品番	SS511BABFS	品名	手洗付密結タンク	1 / 3

衛生陶器補修品互換性情報　No. E0020

件名　タンク取付ナット・ボルト互換性の件

タンク取付ボルト新旧の違い

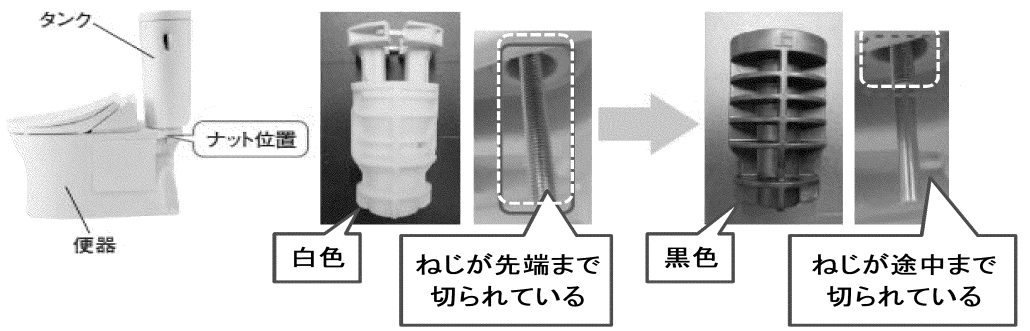
＜新型品への仕様変更理由＞　施工不良によるゆるみ、ぐらつきなどのリスク軽減

＊タンク取付ボルト（発注品番：HH12022）を手配し、同梱している2セット全てを上記正しい組み合わせで交換してください。

①正しい組み合わせ例

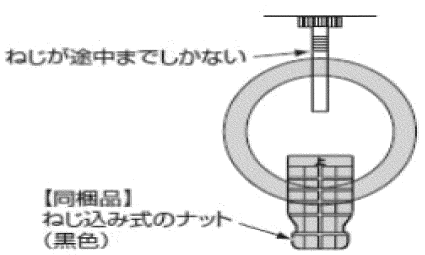
①正しい組み合わせ：ねじが途中までしかないボルトとねじ込み式ナット（黒色）

②間違った組み合わせ例

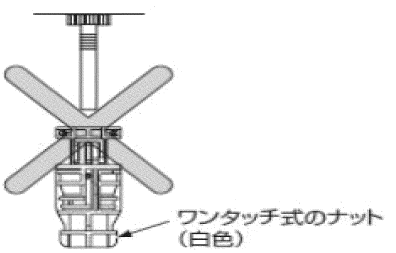
＊正しい組み合わせでない場合は、タンクと便器との固定が不安定となり、水漏れする可能性があるため、必ず正しい組み合わせで施工してください。

②間違った組み合わせ：ねじが途中までしかないボルトとワンタッチナット（白色）
